高浜 3, 4 号炉 大飯 3, 4 号炉
原子炉施設保安規定変更認可申請について
【大山生竹テフラの噴出規模見直しに伴う変更】

2021年 9月 7日

層厚変更に伴う保安規定変更の対応

電源車の移動場所変更について（大飯3，4号炉）

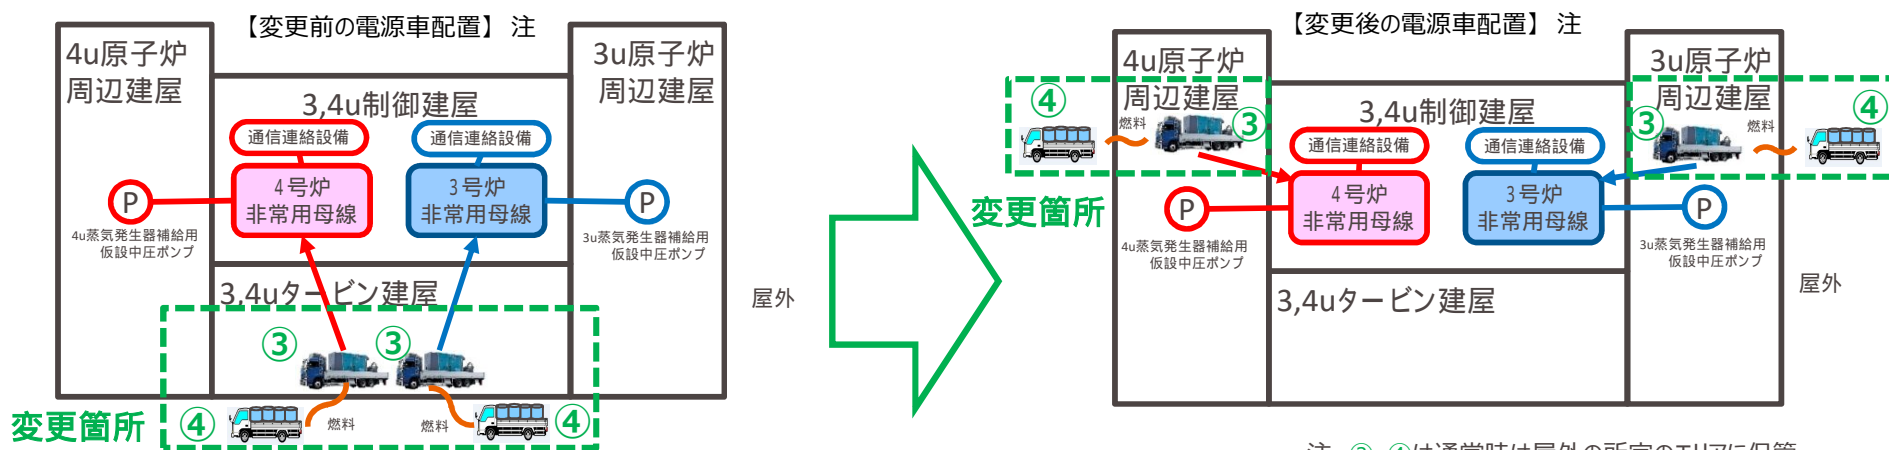
電源車の配置場所をタービン建屋からより頑強な原子炉周辺建屋に変更する。

軽油ドラム缶を積載した燃料運搬車の建屋近傍への移動について、(1)の電源車の配置場所変更に伴い、タービン建屋近傍から原子炉周辺建屋近傍に移動場所を変更する。

変更前	変更後
<p>g. 蒸気発生器補給用仮設中圧ポンプ（電動）を用いた炉心の著しい損傷を防止するための対策 火山影響等発生時において、外部電源喪失およびディーゼル発電機が機能喪失し、かつタービン動補助給水ポンプが機能喪失した場合は、蒸気発生器補給用仮設中圧ポンプ（電動）を使用し、蒸気発生器2次側による1次冷却系の冷却を行う。</p> <p>(a) 蒸気発生器補給用仮設中圧ポンプ（電動）の準備作業 各課（室）長は、③電源車を降下火砕物の影響を受けない3号および4号炉タービン建屋内へ移動し、準備作業を行う。</p>	<p>g. 蒸気発生器補給用仮設中圧ポンプ（電動）を用いた炉心の著しい損傷を防止するための対策 火山影響等発生時において、外部電源喪失およびディーゼル発電機が機能喪失し、かつタービン動補助給水ポンプが機能喪失した場合は、蒸気発生器補給用仮設中圧ポンプ（電動）を使用し、蒸気発生器2次側による1次冷却系の冷却を行う。</p> <p>(a) 蒸気発生器補給用仮設中圧ポンプ（電動）の準備作業 各課（室）長は、③電源車を降下火砕物の影響を受けない3号炉および4号炉原子炉周辺建屋内へ移動し、準備作業を行う。</p>

*改良型フィルタのフィルタ取替着手時間（高浜3，4号炉の例）

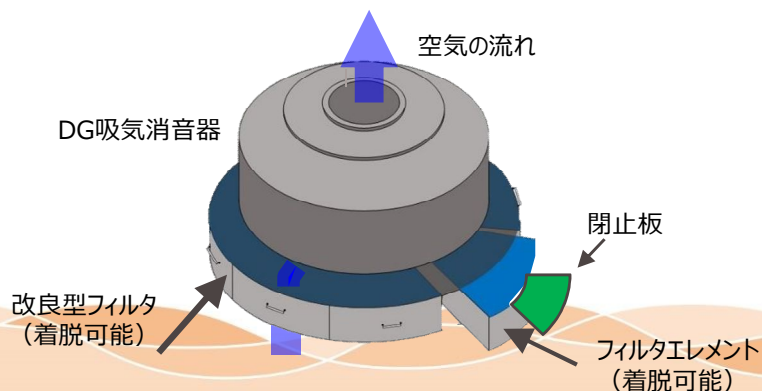
・DGフィルタの性能試験結果に基づき、フィルタ取替着手時間を100分と設定していたが、層厚変更を踏まえたフィルタ試験の結果、フィルタ取替着手時間を**70分**に設定する。

フィルタ取替着手時間は社内標準に定めており、**保安規定の変更はない**

電源車（通信連絡設備（緊急時対策所を含む）への給電用）からの給電の成立性について
（高浜3，4号炉）

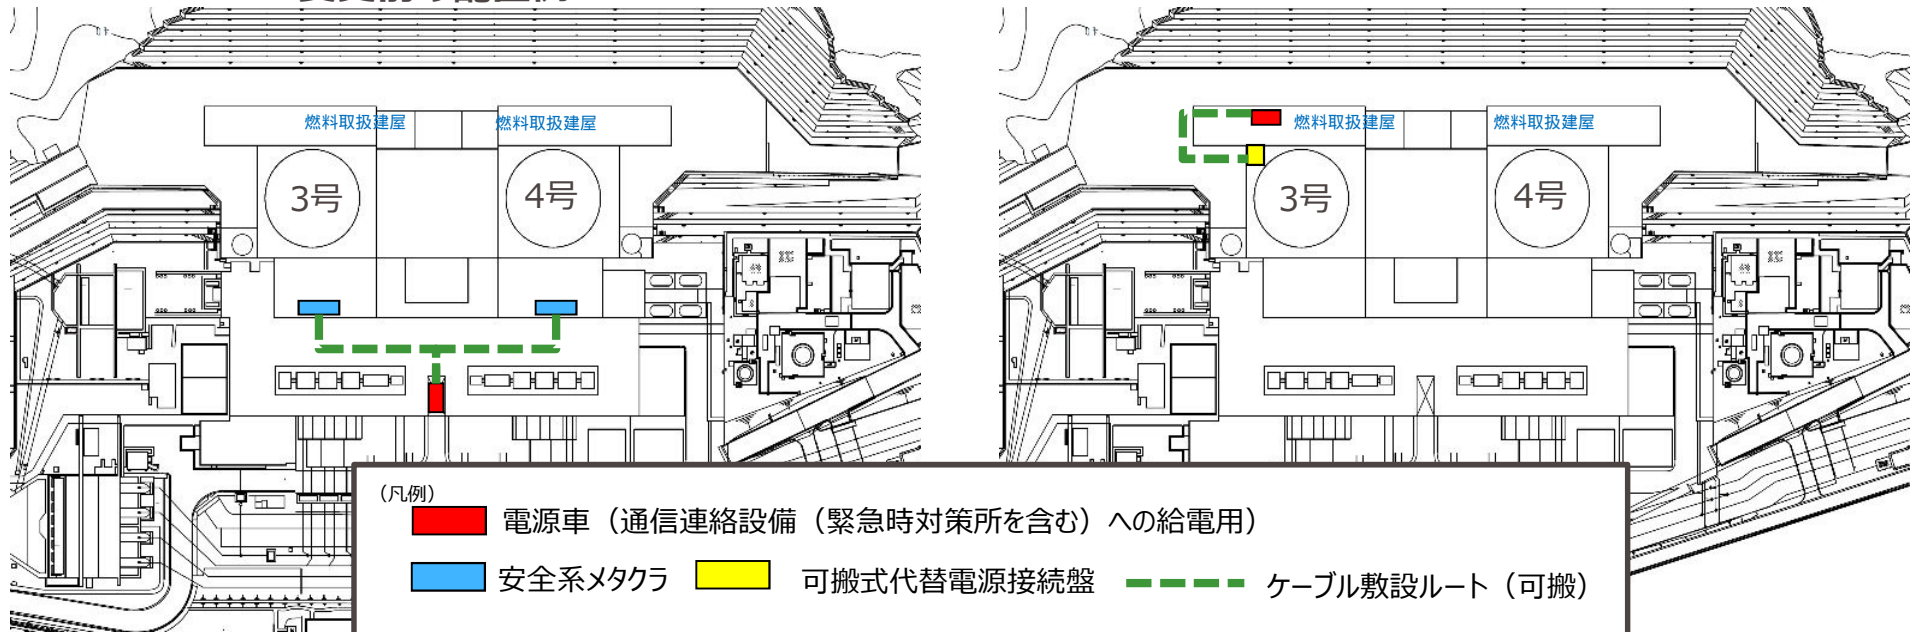
- 電源車（通信連絡設備（緊急時対策所を含む）への給電用）からの給電は、設置場所の変更に伴い下図のとおり作業場所が変更となった。
- ケーブルの敷設距離が既認可と比べて短くなったことから、要員数が4名から2名に減少したものの、作業は既認可から10分増加の70分以内で完了することを現場で確認済み。本手順は、通信連絡用の電源車に係る手順であり、炉心冷却の成立性に影響はない。

(1)	対応手段	対象号炉、要員	要員数	想定時間
変更前	① 電源車※4からの給電開始※10 (給電用ケーブル敷設・接続)	・3号炉および4号炉 ・緊急安全対策要員	<u>4</u> (3号炉および 4号炉合計)	<u>6.0</u> 分
変更後	① 電源車※4からの給電開始※10 (給電用ケーブル敷設・接続)	・3号炉および4号炉 ・緊急安全対策要員	<u>2</u> (3号炉および 4号炉合計)	<u>7.0</u> 分

大飯3, 4号炉における蒸気発生器補給用仮設中圧ポンプ（電動）および電源車の準備作業の成立性について(1/2)

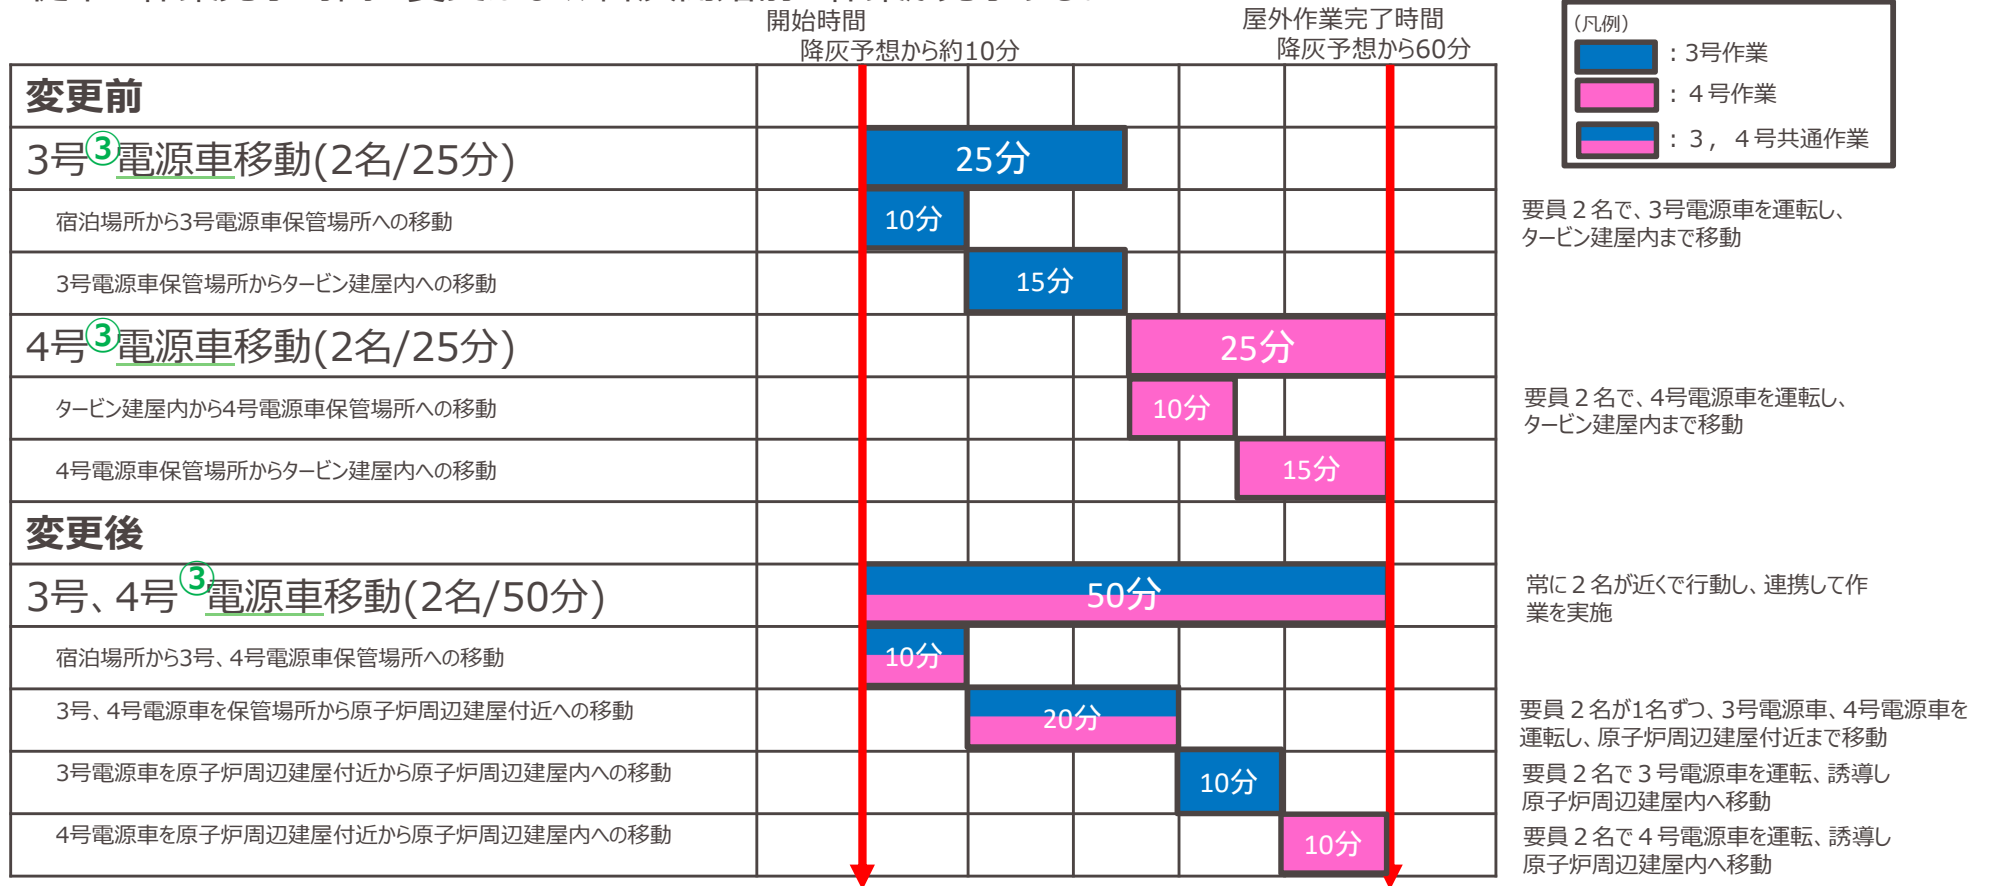
③ ○電源車の設置場所変更に伴い電源車の移動距離は既認可と比べて長くなった（次頁参照）が、従前は3号で実施してから4号実施としていた手順のうち一部（電源車の移動）を並行実施とすることで、50分以内に完了することを現場で確認済み。従来の作業完了時間に変更はなく、降灰開始前に作業が完了する。

(2)	対応手段	対象号炉、要員	要員数	想定時間
変更前	・蒸気発生器補給用仮設中圧ポンプ（電動）の準備作業 ③ 電源車の準備作業（電源車の移動）	・緊急安全対策要員	2	<u>25分</u>
変更後	・蒸気発生器補給用仮設中圧ポンプ（電動）の準備作業 ③ 電源車の準備作業（電源車の移動）	・緊急安全対策要員	2 (3号炉および4号炉合計)	<u>50分</u>

大飯3, 4号炉における可搬式排気ファンおよび仮設ダクト等設置作業の成立性について 参考4

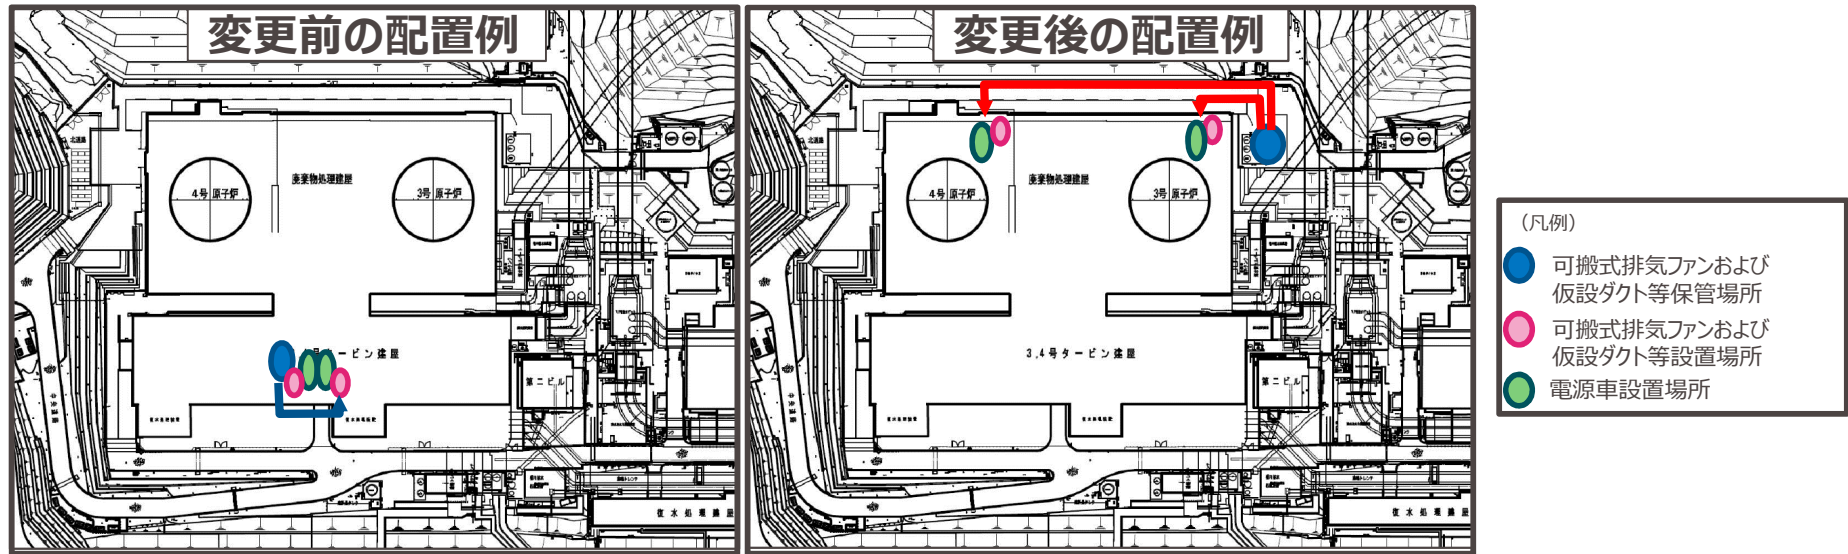
- ③電源車の設置場所変更に伴い、従来タービン建屋（屋内）に保管していた可搬式排気ファン、仮設ダクト等の保管場所を原子炉周辺建屋近傍（屋外）へ変更した。（原子炉周辺建屋内に適した保管場所がないため）
- これにより可搬式排気ファン、仮設ダクト等を屋外から屋内へ運搬する手順が追加となったが、降灰開始までに対応できることを現場で確認済み。
- また、屋内作業の想定時間が20分増加するが、炉心冷却が可能な蒸気発生器の水位を維持できる時間内に作業を完了できる。

変更前（1箇所当たり）					
可搬式排気ファンおよび仮設ダクト等設置（4名/60分）				60分	
変更後（1箇所当たり）				屋内作業	
可搬式排気ファンおよび仮設ダクト等運搬（3名/50分）	50分				
可搬式排気ファンおよび仮設ダクト等設置（3名/80分）	屋外作業			80分

(3)	注記の記載
変更前	可搬式排気ファンおよび仮設ダクト等設置作業は、1箇所あたり上表とは別に緊急安全対策要員4名が60分以内で実施する。
変更後	可搬式排気ファンおよび仮設ダクト等設置作業は、1箇所あたり上表とは別に緊急安全対策要員3名が130分以内で実施する。

層厚変更に伴い変更する各手順と蒸気発生器による炉心冷却の成立性の関係について (大飯3, 4号炉の例)

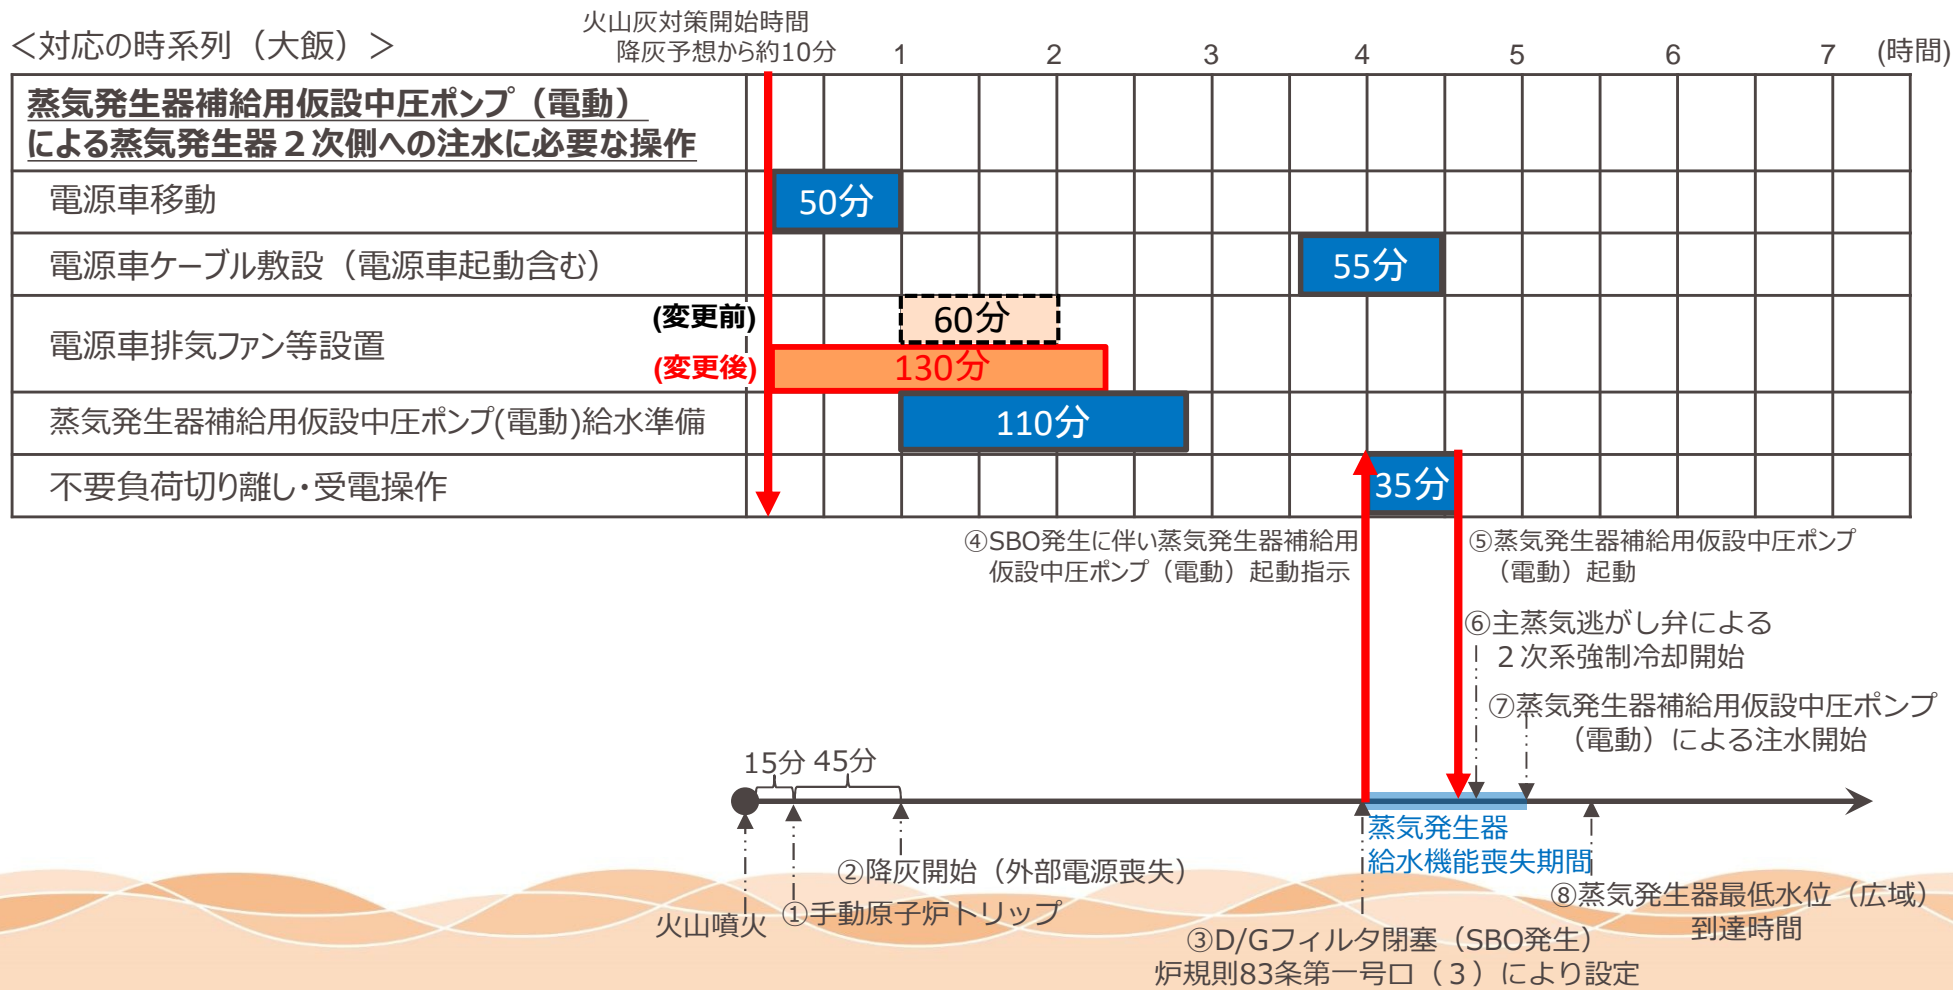
- 炉規則83条第一号ロ(3)では、発電所への降灰到達後、DGが一定期間機能維持することを前提に対策を講じている。具体的には気中降下火砕物濃度の2倍の濃度を想定し、DG機能を期待する時間を設定している。(下図③の時間)
- 本要求に対する対策は、蒸気発生器補給用仮設中圧ポンプ(電動)を使用し、蒸気発生器2次側へ注水することにより炉心を冷却することである。本対策に必要な手順に要する時間を積み上げ、蒸気発生器補給用仮設中圧ポンプ(電動)起動の時間を設定する。(下図⑤の時間)
- これらの時間をインプットに解析を実施した結果、DG停止後一定期間(下図③~⑦)蒸気発生器給水機能が喪失するが、蒸気発生器補給用仮設中圧ポンプ(電動)による注水の効果により、蒸気発生器内の水位は確保され、炉心の著しい損傷を防止できることを確認している。
